63-ISSOIRE  
FRANCE  
**WASSMER**  
AVIATION  
SERVICE

TYPE: 51, 51A, 52.  
PACIFIC & EUROPA

**BULLETIN-SERVICE N° 7** Révision N° -

**OBJET: COMMANDE de GAZ: attaque du levier de carburateur.**

**BULLETIN-SERVICE N° 7**

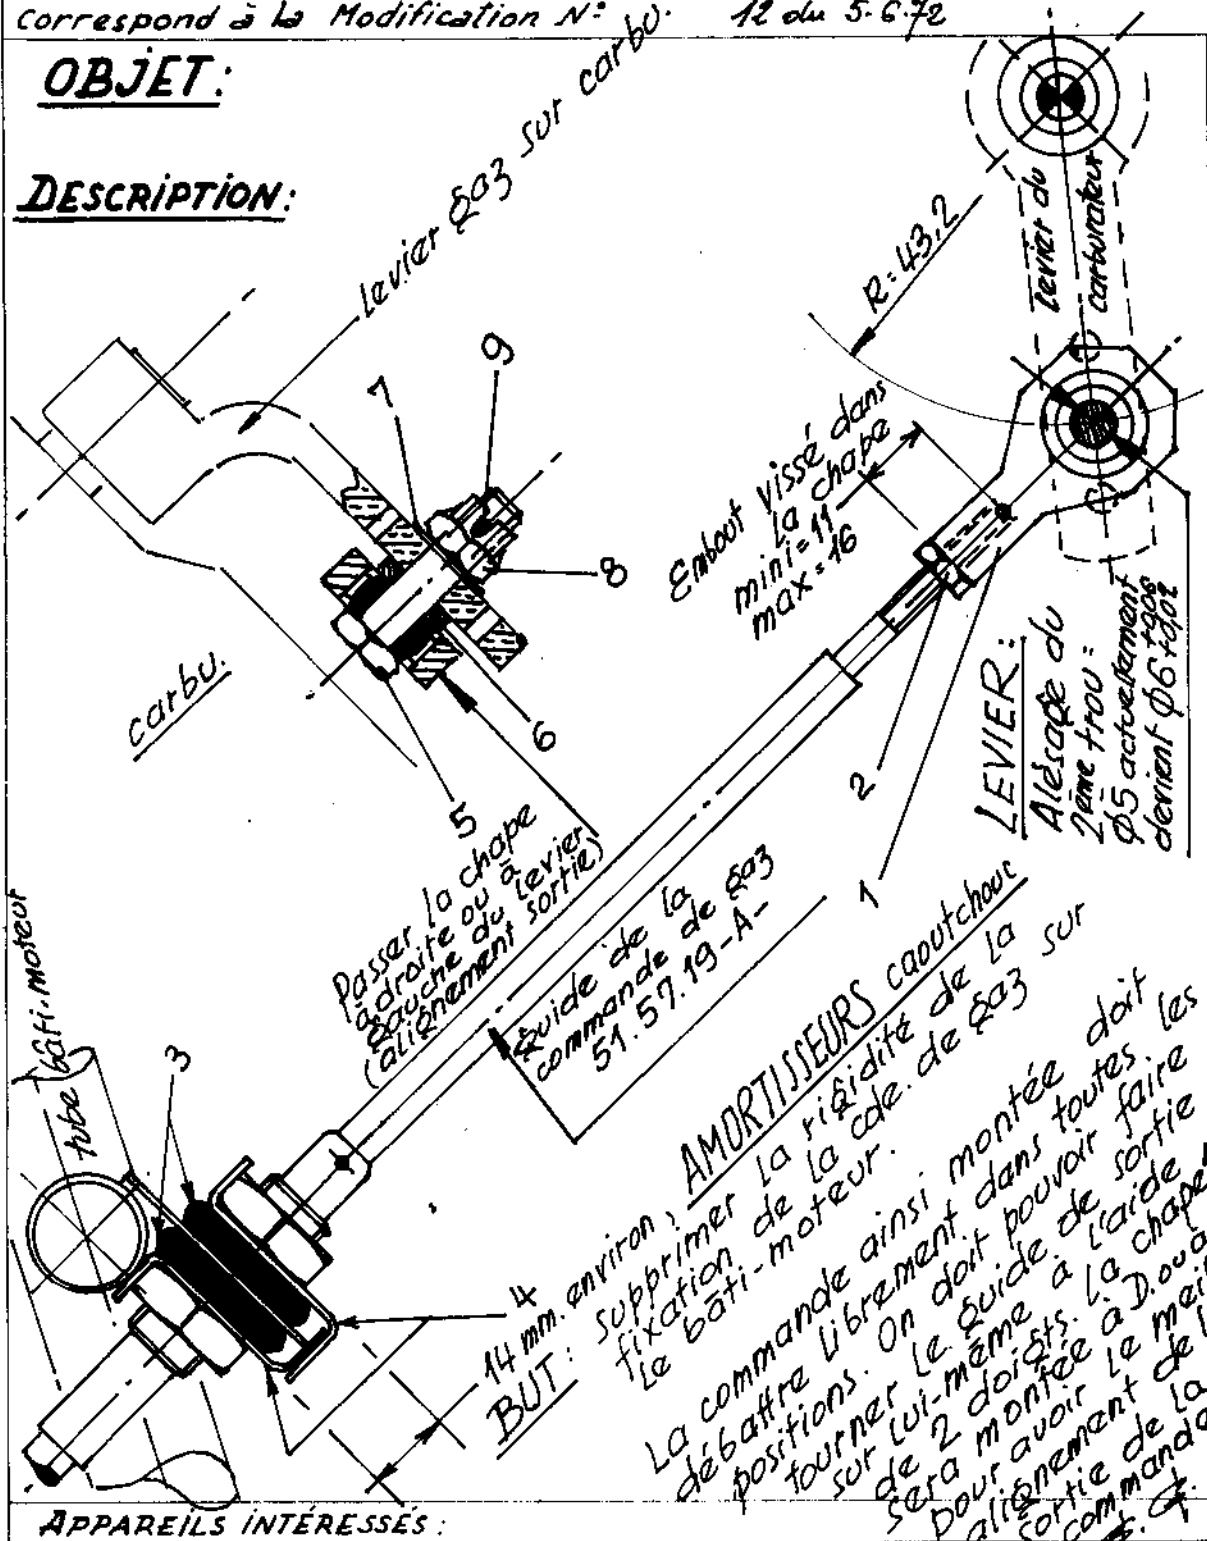
- 3 ruptures successives de la partie filetée de la commande de gaz (côté chape d'attaque du levier de carburateur) se sont produites récemment.
- il y a lieu de monter cette chape sur rotule et de rendre la fixation de la commande plus souple sur le bâti-moteur
- effectuer cette modification à RECEPTION des PIECES suivantes fournies GRATUITEMENT par WASSMER - AVIATION
- La page 2 de ce B.S. sera incluse obligatoirement dans le colis.

Rep.	Quantité	Désignation	N°
1	1	Chape	ST WA 10.04
2	1	Contre-écrou	M 4
3	2	Amortisseurs	SI.57.07
4	2	Tôles-frein	ST WA 1.10-6
5	1	Vis	Ø 6 x 24 x 10 percée
6	1	Rondelle épaisse	Ø 6
7	1	Rondelle	Ø 6
8	1	Ecrou à créneaux	Ø 6
9	1	Goupille V	Ø 1,5 x 15
